Lista de peças ilustrada – Atualização da IPL

536LiP4, 536LiPT5 e 536LiPX

Descrição da alteração

Referência 1

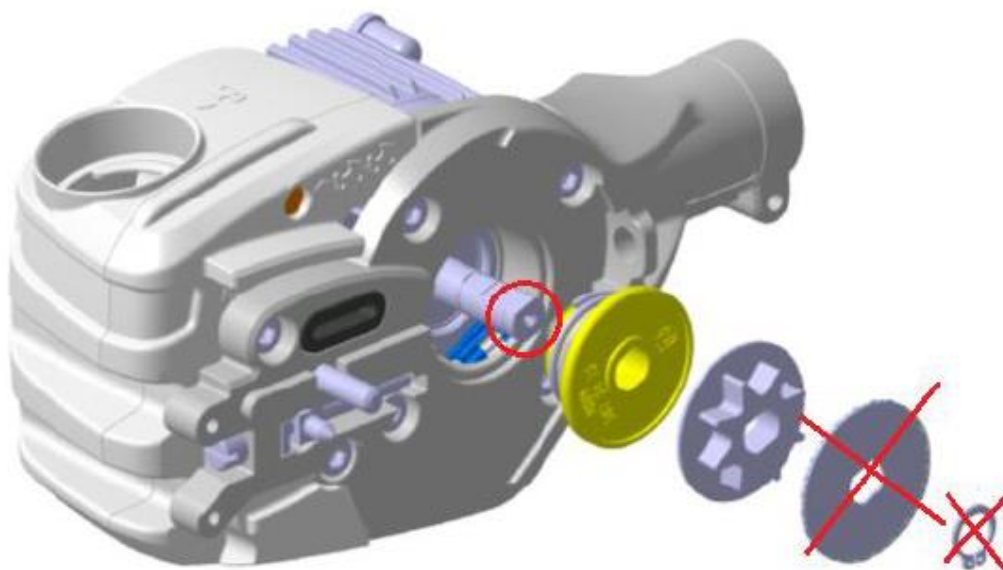
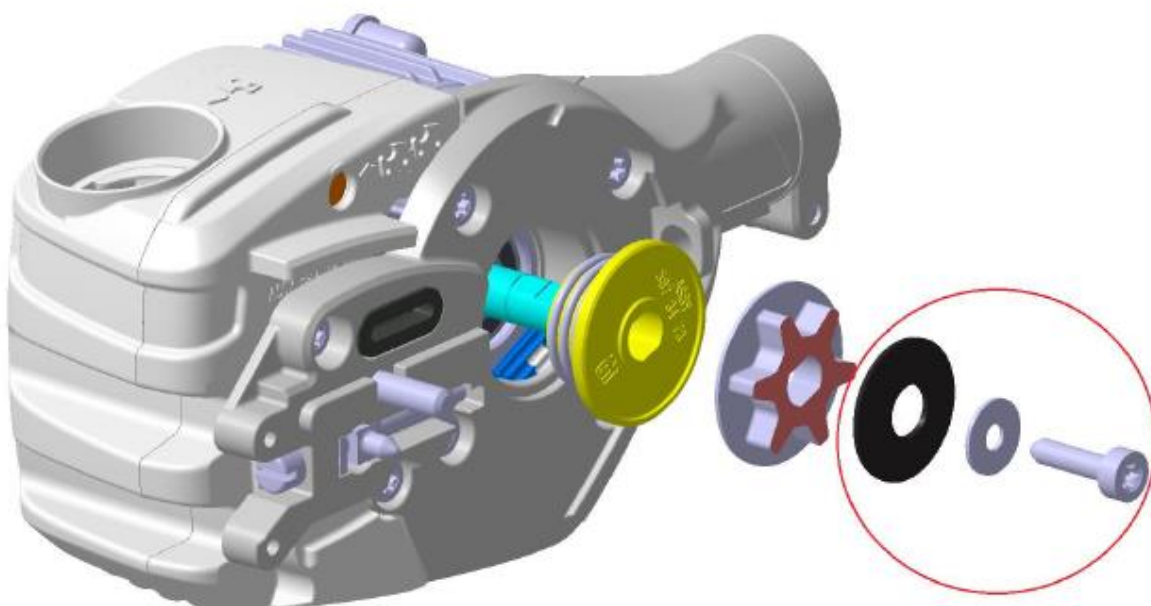
O conjunto do motor 587 69 08-01 foi substituído pelo kit do conjunto do motor 546 70 36-01, incluindo o conjunto do motor (529 65 38-01), a mola de disco (597 67 01-01), a anilha (503 23 00-35) e o parafuso (503 21 53-20) (consulte a referência 1 na página 2).

Motor assy is replaced with a new motor assy that has an internal threaded hole in the shaft.
The washer and circlip are replaced by a disc spring, washer and screw.
The screw must be tightened with 7-8 Nm and the spur sprocket must be held / fixed to enable that.

Referência 2 para IDENTIFICAÇÃO do SISTEMA DE CORTE 529 53 71-01.

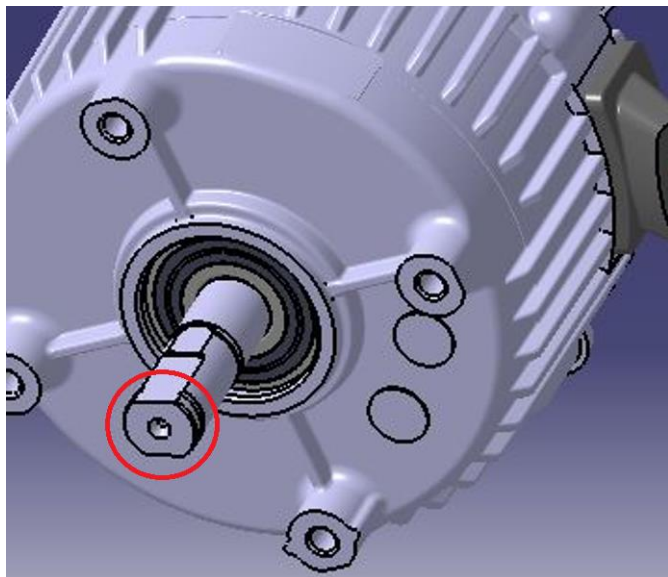
Antigo SISTEMA DE CORTE 529 53 71-01 > (eixo do motor sem orifício para parafuso); **APENAS** compatível com a MOLA DE BLOQUEIO 735 31 12-00 e a ANILHA 577 27 15-01. Este sistema de corte antigo inclui o MOTOR 587 69 08-01.

Novo SISTEMA DE CORTE 529 53 71-01 > (o eixo do motor inclui um orifício para parafuso; consulte abaixo); **APENAS** compatível com a MOLA DE DISCO 597 67 01-01, a ANILHA 503 23 00-35 e o PARAFUSO 503 21 53-20. O novo sistema de corte inclui o MOTOR 529 65 38-01.
